Progetto: Discarica di Rocca San Giovanni – Progetto di chiusura e recupero ambientale con utilizzo dei volumi residui per lo smaltimento di materiali da costruzione contenenti amianto legato.

Valutazione di Impatto Ambientale - Provvedimento Autorizzatorio Unico Regionale (art. 27-bis del D.Lgs. 152/2006). Conferenza dei Servizi simultanea in modalità sincrona ai sensi dell'art. 14-ter della Legge 241/1990

**CONFERENZA DEI SERVIZI
VERBALE RIUNIONE DEL 20 Novembre 2018.**

Figura 5: Fasce di rispetto dai fiumi (dall’elaborato grafico Tav. 24 allegato allo SIA).

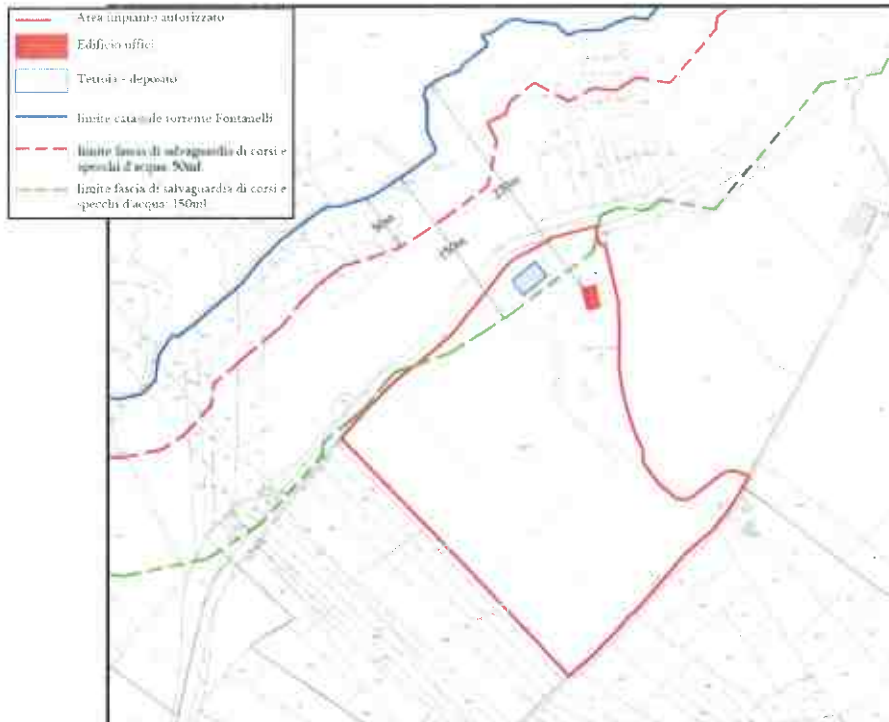
Nella Relazione di Progetto si dichiara che all’interno della fascia di rispetto di 50 m dal confine esterno dell’area golenale o alluvionale del Fosso Fontanelli non sono presenti opere in progetto (Fig. 5) e che,

pertanto, “il confine dell’area occupata dall’impianto esistente è del tutto esterna alla “fascia” in edificabile associata al Fosso citato”. Si riferisce comunque che una parte marginale delle aree di piazzale e viabilità di accesso (in cui “non sono previste edificazioni né modificazioni dello stato attuale dei luoghi”) ricade all’interno alla fascia di rispetto di 150 metri dal confine dell’area di pertinenza del Fosso.

Figura 8: Ubicazione dei sondaggi geognostici eseguiti (dalla Relazione geologica).

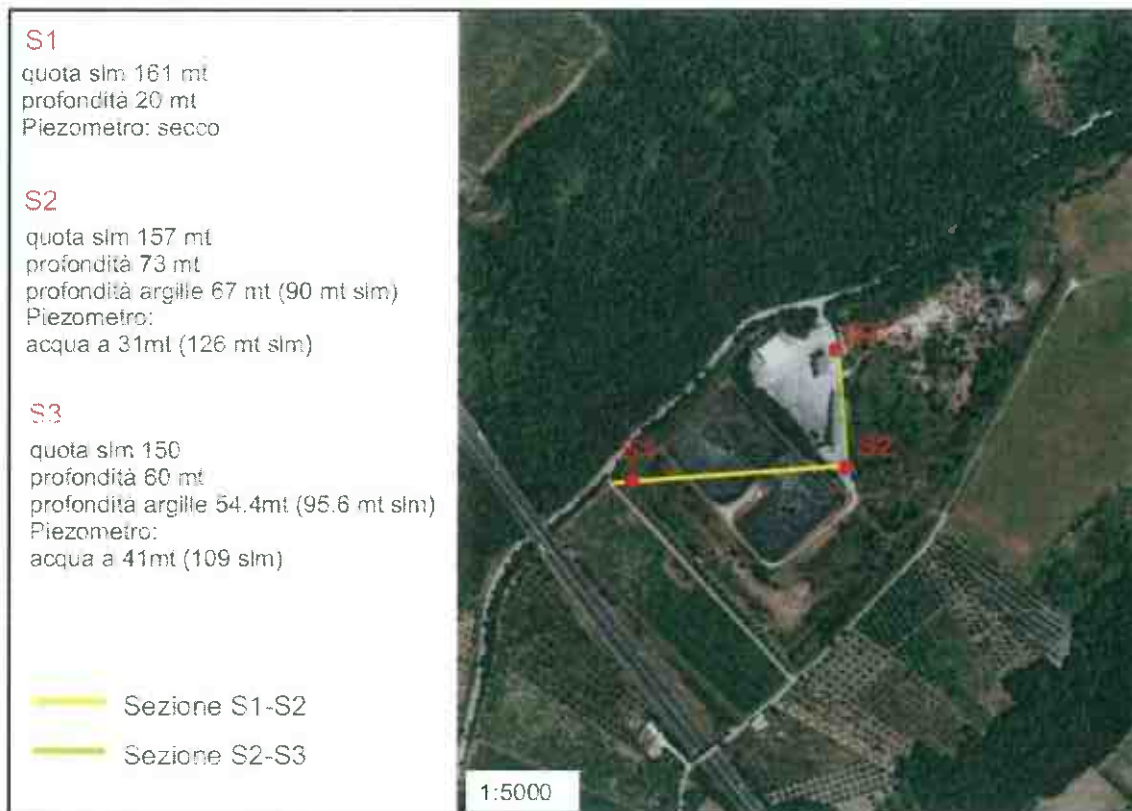
Per quanto concerne gli elementi di pericolosità da scarpata evidenziati nella cartografia PAI lungo il perimetro nord dell'area in esame, nella relazione geologica si riferisce che *“dal rilievo topografico fornito, si osserva che le parti di pendio che hanno pendenze maggiori di 45° sono distanti dall'area”*. Tuttavia, si evidenzia

come l'elaborato fornito non presenti una scala metrica per cui non è possibile verificare la distanza della scarpata dal sito di interesse.

Figura 5: Fasce di rispetto dai fiumi (dall’elaborato grafico Tav. 24 allegato allo SIA).

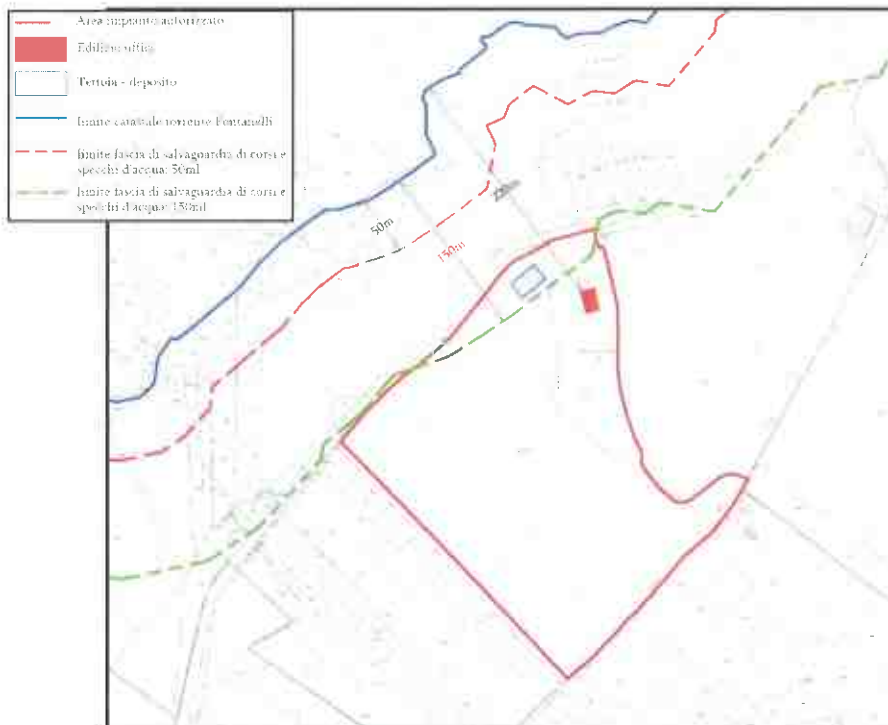
Nella Relazione di Progetto si dichiara che all'interno della fascia di rispetto di 50 m dal confine esterno dell'area golenale o alluvionale del Fosso Fontanelli non sono presenti opere in progetto (Fig. 5) e che,

pertanto, “il confine dell’area occupata dall’impianto esistente è del tutto esterna alla “fascia” inedificabile associata al Fosso citato”. Si riferisce comunque che una parte marginale delle aree di piazzale e viabilità di accesso (in cui “non sono previste edificazioni né modificazioni dello stato attuale dei luoghi”) ricade all’interno alla fascia di rispetto di 150 metri dal confine dell’area di pertinenza del Fosso.

Figura 10: Carta delle pendenze e profilo topografico per la valutazione della presenza di scarpate, così come riportato nella Relazione geologica.

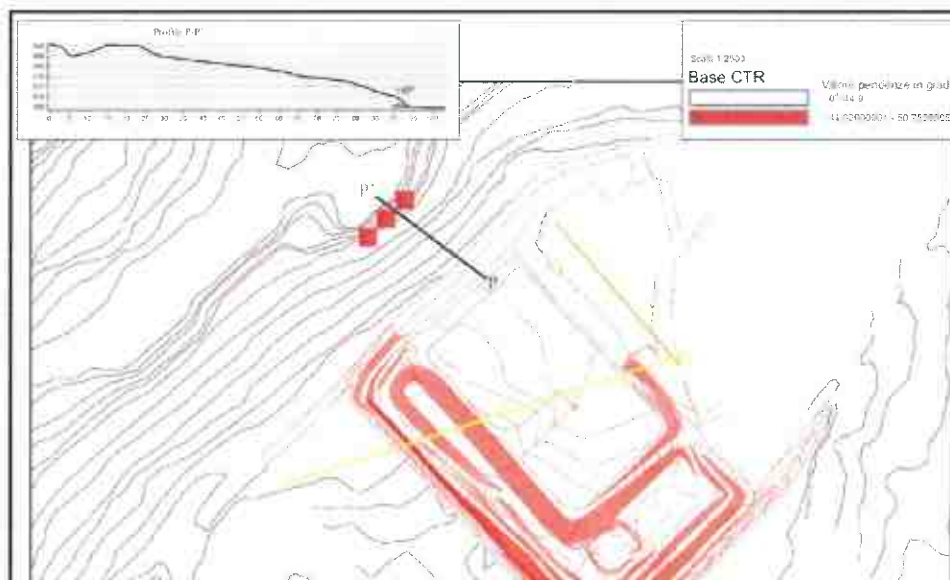
come l'elaborato fornito non presenti una scala metrica per cui non è possibile verificare la **distanza** della scarpata dal sito di interesse.

Figura 5 - Fasce di rispetto dai fiumi (dall'elaborato grafico Tav. 24 allegato allo SIA).

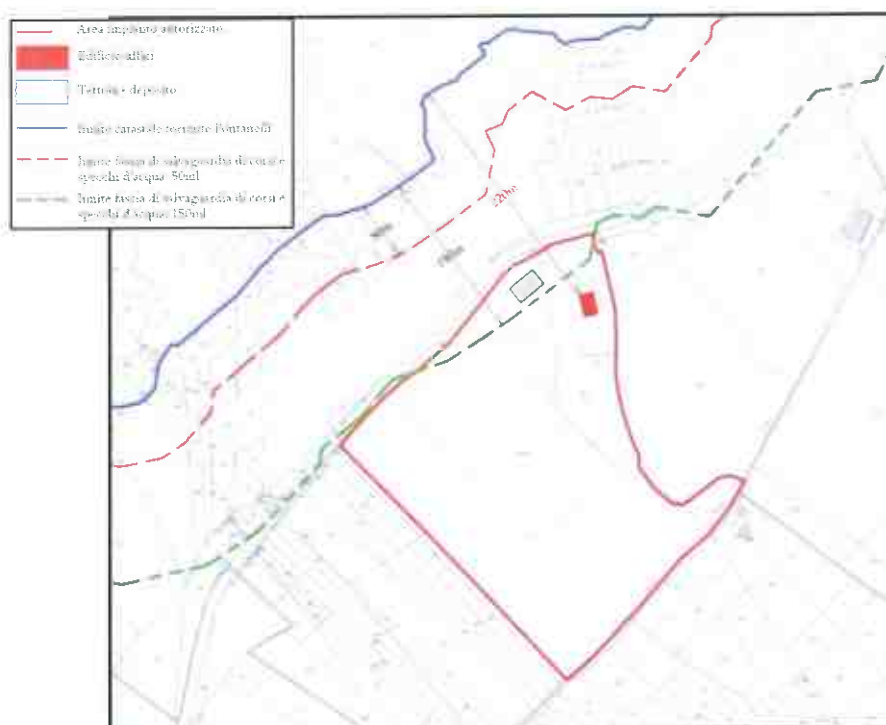
Nella Relazione di Progetto si dichiara che all'interno della fascia di rispetto di 50 m dal confine esterno dell'area golenale o alluvionale del Fosso Fontanelli non sono presenti opere in progetto (Fig. 5) e che, pertanto, "il confine dell'area occupata dall'impianto esistente è del tutto esterna alla "fascia" in edificabile associata al Fosso citato". Si riferisce comunque che una parte marginale delle aree di piazzale e viabilità di accesso (in cui "non sono previste edificazioni né modificazioni dello stato attuale dei luoghi") ricade all'interno alla fascia di rispetto di 150 metri dal confine dell'area di pertinenza del Fosso.

Figura 10: Carta delle pendenze e profilo topografico per la valutazione della presenza di scarpate, così come riportato nella Relazione geologica.

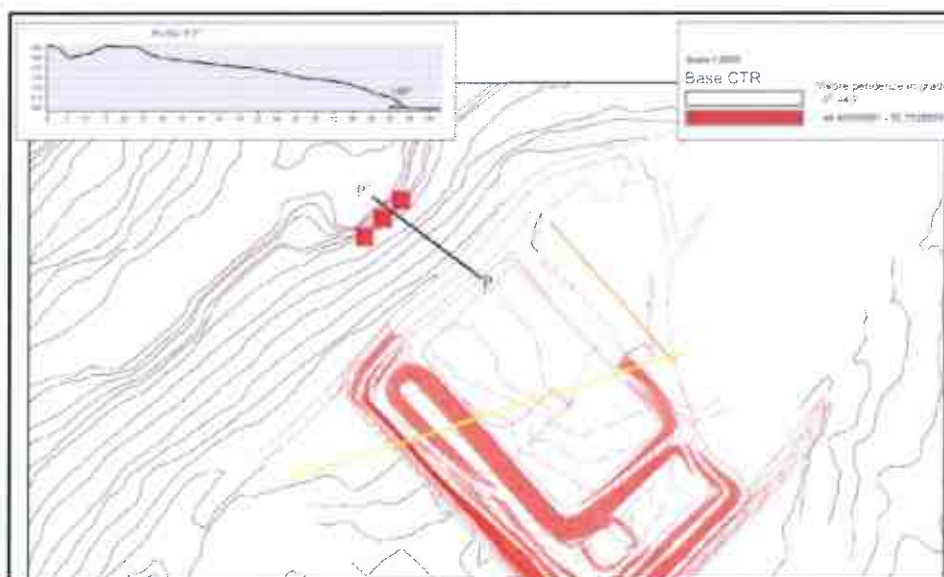
Per quanto concerne gli elementi di pericolosità da scarpata evidenziati nella cartografia PAI lungo il perimetro nord dell'area in esame, nella relazione geologica si riferisce che *"dal rilievo topografico fornito, si osserva che le parti di pendio che hanno pendenze maggiori di 45° sono distanti dall'area"*. Tuttavia, si evidenzia

come l'elaborato fornito non presenti una scala metrica per cui non è possibile verificare la distanza della scarpata dal sito di interesse.
